東海第二発電所
ペDESTALでの物理現象発生に対する対応方針
(審査会合における指摘事項の回答)

平成29年6月20日
日本原子力発電株式会社

3. 前回の審査会合で頂いた指摘事項

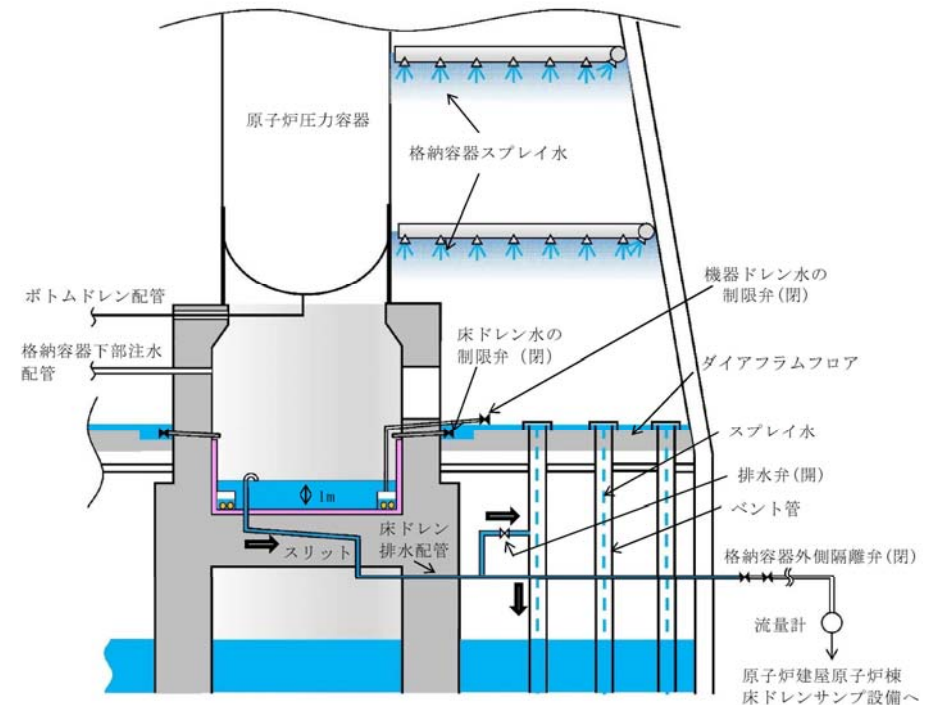
- ペデスタル水位管理について、通常運転時、事故時からデブリ落下までにおいて、ペデスタルへの流入する可能性のある流入水の種類や経路、排出経路の配管・弁等を含めて、1mに維持することができることを整理した資料を提示すること。

- ペデスタル内へ流入する配管に設置する制限弁を自動閉止し、水の流入をしゃ断
- 制限弁閉止前の流入水等は、スワンネック、スリット、床ドレン排水配管及び排水弁を経由してサプレッション・プールへ排水することで、RPV破損までに水位1mを確保可能であることを評価

大破断LOCA時の排水時間評価結果

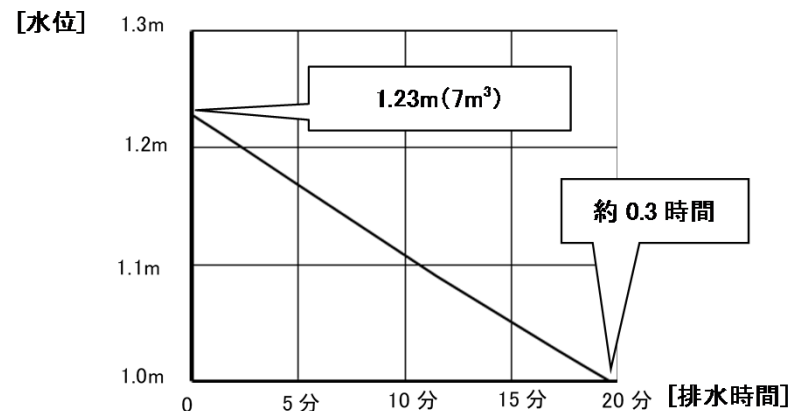
- また、排出経路の配管・弁等については、圧損等を考慮しても、確実に排出することができる配管勾配や口径等を整理した資料を提示すること。

- スリットは、通常運転中の排水性を確保する観点及びRPV破損後にスリット内でデブリが凝固するための必要な距離(スリット全長は約□)を短くする観点から、勾配を□に制限した設計
- 排水評価においては、配管口径、配管長さ、エルボや弁数等考慮し、圧損評価におけるエルボの数を2倍程度見込む等の保守性を考慮した上で、以下を確認
 - RPV破損までの時間が短い大破断LOCA時において、RPV破損まで(約3.2時間)に十分な余裕をもって水位1mまで排水可能
 - ペDESTALへの流入水が飽和状態であり、SEの影響が抑制されるボトムドレンLOCA時においても、RPV破損までに水位1mまで排水可能

排水配管に対する異物対策イメージ図

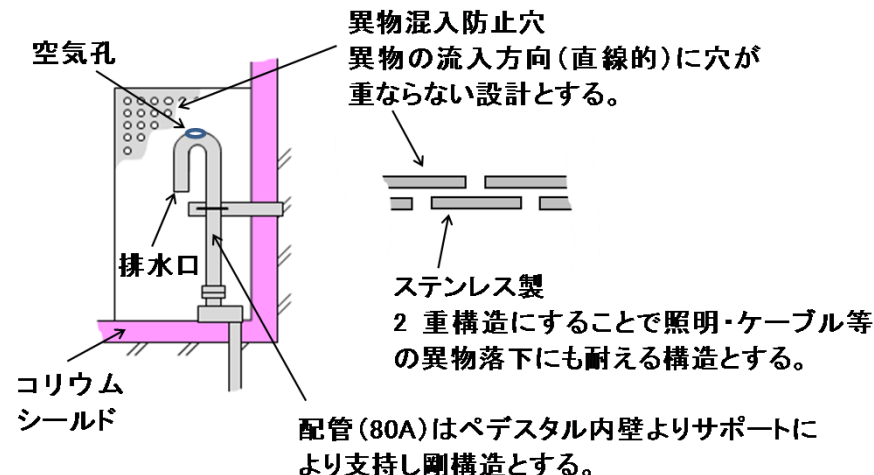
- ・ また、排出経路の閉塞の可能性について整理した資料を提示すること。

- ・ RPV破損前の1m水位達成までの期間において、落下物としてはケーブル類及び照明、異物としては落下物に加え、保温材、塗料片及びスラッジを対象
- ・ 排水口の高さ方向の位置は、水面の浮遊物や床面の異物を持ち込ませないために適切な位置で設定するため、異物により排水性に悪影響が生じる可能性が低いと評価
- ・ さらに、落下物による排水性への影響を防止するため及び想定されない異物による排水性への悪影響を確実に防止するため、柵をスワンネック構造周囲に設置

ペDESTALの計器設置イメージ図

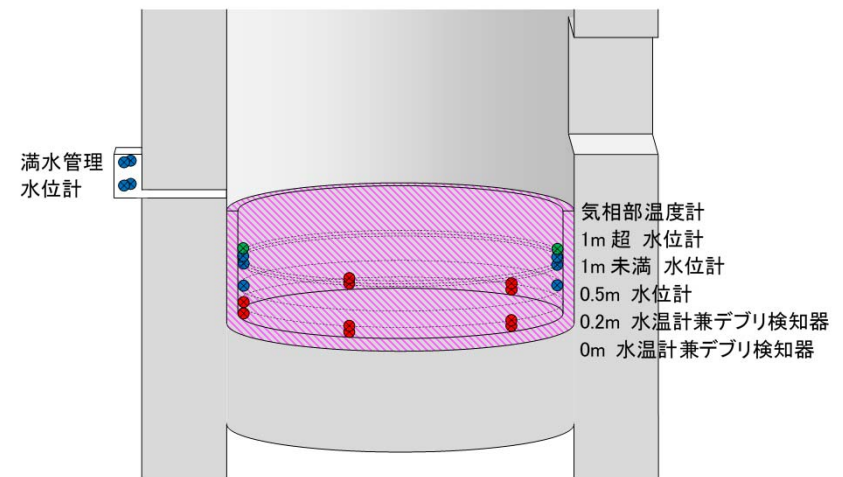
- ・ ペDESTAL水位管理について、水位が1mを下回っている場合等、その検知及び対応について整理した資料を提示すること。
- ・ ペDESTAL内に設置するとしている水温計について、設置目的・位置・当該計器を用いた運用について整理した資料を提示すること。

- ・ RPV破損前に水位が1mを下回っている場合は、1m超水位計まで注水した上で1m水位まで排水する運用
- ・ 水温計兼デブリ検知器の目的は次のとおりであり、ペDESTAL床と床から0.2m高さに設置
 - RPV破損時：デブリ落下による水温上昇又はデブリ堆積時の指示喪失によるRPV破損判断
 - RPV破損後：床から0.2m位置までのデブリの堆積量の検知
- ・ 運用としては、次のとおり。
 - 床から0.2m未満のデブリ堆積時：0.5～1mの範囲で水位維持
 - 0.2m以上のデブリ堆積時：満水まで注水後、満水管理水位計にて水位維持

電極式水位計の動作原理

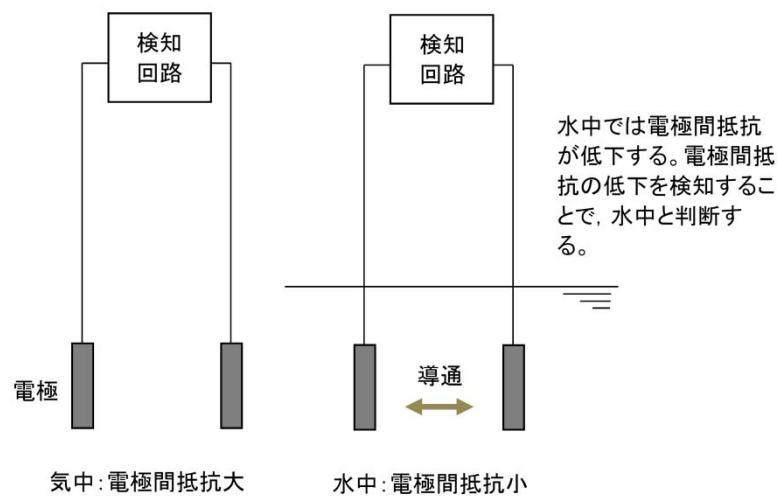
- ・また、検知で用いる水位計の動作原理について整理した資料を提示すること。

- ・ペDESTALに追設する水位計は電極式水位計とする。また、水温計兼デブリ検知器は測温抵抗体式温度計とする。

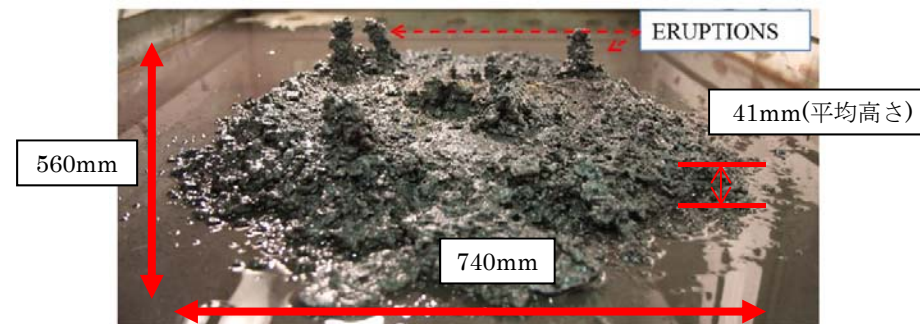
- SA発生時のプラント状態や中央制御室の状態を踏まえても、確実にRPV破損の判断ができ、ペデスタル注水が実施できることを整理した資料を提示すること。

- SA時運転操作成立性については、格納容器破損防止対策の有効性評価においてご説明する。

床スラブに作用する圧力

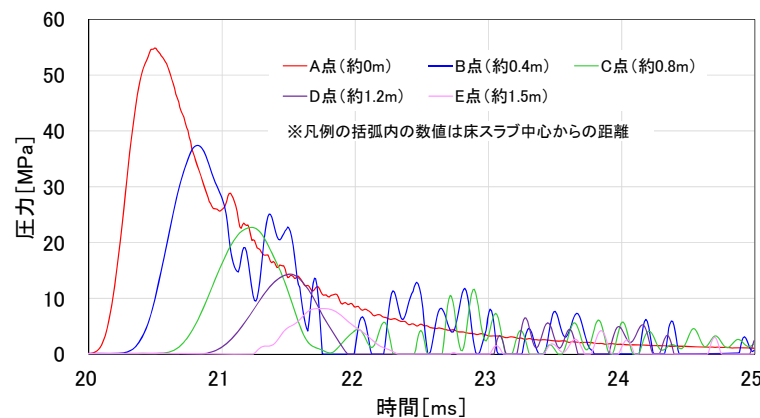
- SE発生時、ペDESTAL中心部での爆発源圧力がペDESTAL側壁や床面までどのように減衰され、どの程度の圧力がかかるか整理した資料を提示すること。

- ペDESTAL中心でSEが発生すると、圧力波は水中で減衰(距離減衰)しながら側壁の方向へ進行する。この結果、床スラブには最大約55MPa、側壁には最大約4MPaの圧力が作用する。
- また、ペDESTAL躯体に作用する圧力より手計算手法を用いて求めたコンクリートの応力と、解析結果のコンクリート応力とを比較し、解析では構造物の応答が適切に評価されていることを確認
